RAD: 14-117334- -3	FECHA: 2014-08-06 18:21:17
DEP: 2020 DIRECCION DE NUEVAS CREACIONES	EVE: 1 REGISTRO/DEPOSITO/CONCESION/DEPOSITO
TRA: 3 PATENTES DE MODELO DE UTILIDAD	FOLIOS: 7
ACT: 519 PRESENTACION

Patente de Invención				Patente de Modelo de Utilidad	X
Vía Nacional	X				
Vía PCT (Fase Nacional)		Capítulo I		Capítulo II	
No. Solicitud Internacional					
Fecha de Presentación Internacional

Título de la solicitud: “Acoples para asentamiento de sanitarios”. (Rad. No 14-117334-00000-0000. Fl. 1).

Figura 1 D1

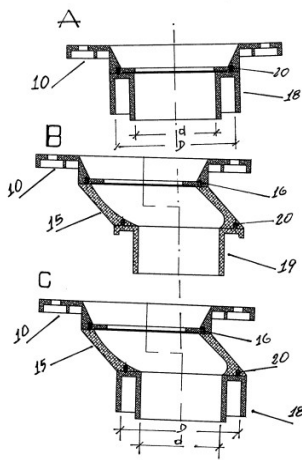
Características técnicas esenciales	D1 CO 12-087456
Acople (A1, A2, A3, A4) de perímetro tubular	Acople de perímetro tubular – una pieza cilíndrica (18) que incluye porciones cilíndricas (18) y (19) de diámetros (d) y (D) , cuyo borde superior lleva unos salientes o pestillos (20) para acople ya sea con el borde inferior de la placa circular perforada o disco (10) o ya sea con la pieza acodada (15) (18) (19) (Figs. 1 y 3)

Reivindicación 2: piezas proyectadas rectas en su parte inferior con diámetro (d) y (D) diferentes en su base y por tener en su parte superior una pestaña circunferencial plana saliente (6), para que se acople en la cavidad del collar de seguro. (Fig. 1).

Reivindicación 3: Acople corrector que se proyecta curva y una parte recta en su parte, define un diámetro en la base de la parte inferior y tiene en la parte superior una pestaña circunferencial plana saliente (Fig. 1).

Figura 2 de D2

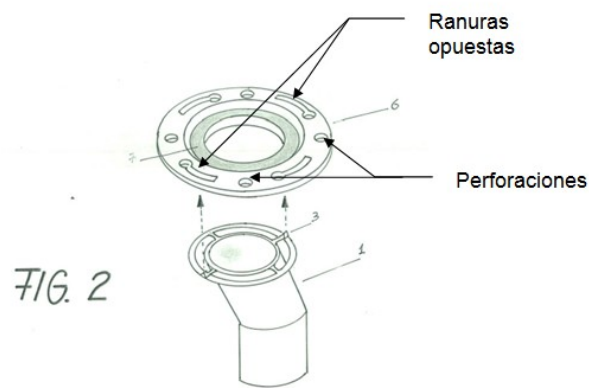
Características técnicas esenciales	D2 CO 13-194005
Collar de seguro (A5) caracterizado por ser una pieza completa y por tener en su cara superior unas ranuras opuestas (1) y (3) para atornillar el sanitario y unas perforaciones (3) de fijación al piso.	Plato de brida (6) caracterizado por ser una pieza completa y por tener en su cara superior unas ranuras opuestas (Fig. 2) para atornillar el sanitario y unas perforaciones (Fig. 2) de fijación al piso.

La reivindicación 7 no cumple el requisito de novedad (Art.16 D 486) de acuerdo a las observaciones anteriores.

Reivindicación 8: en su cara inferior una cavidad circunferencial con salientes en forma de pestañas, de su parte superior y el acople por medio de la pestaña saliente en forma de pestaña de su parte superior. (Fig. 2).
